Zadavatel:
Město Jablunkov, Dukelská 144, 739 91, Jablunkov, IČ 00296759

„Realizace úspor energie, budova č.p. 479, ul. Bukovecká v Jablunkově“
– dodatečné informace č.2 k zadávacím podmínkám

Realizace přístupnosti nivelační značky při zateplení domu

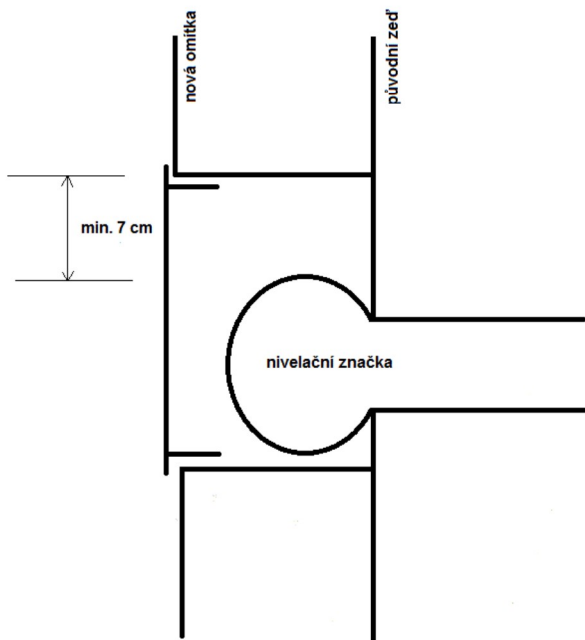
Jak má být řešeno přenesení výškového nivelačního bodu státní nivelace (pol.č.13)? Uvádím v příloze č.1 navrhnutou možnost od Ing. Lamberta - odboru geodetických základů.

Způsob provedení přenesení výškového nivelačního bodu je v souladu s PD.

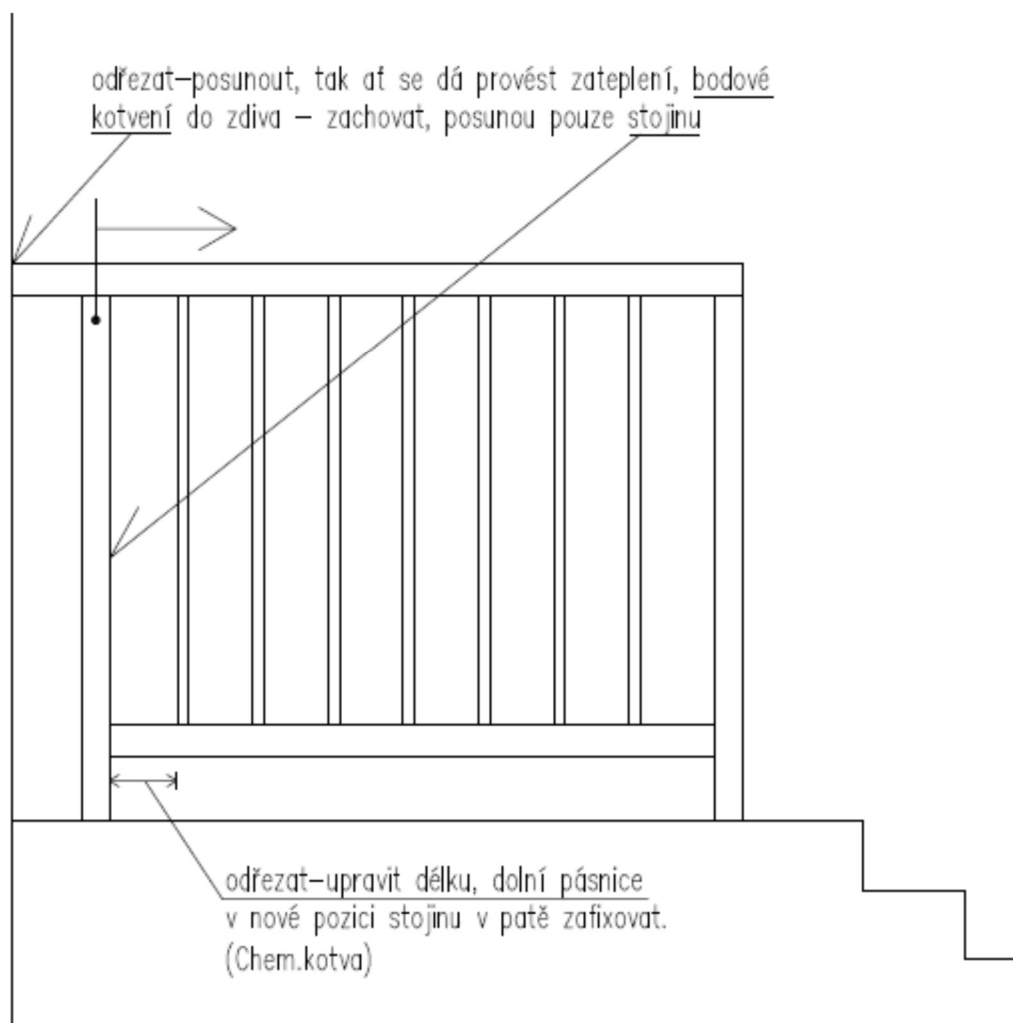
U položky č.58 je uvažováno vč. montáže? Jestliže ne, chybí položka pro montáž, jak je tomu u položky č.59.

Ano vč. montáže na tmel. Uchazeč je povinen s tímto uvažovat při ocenění položky č.58.
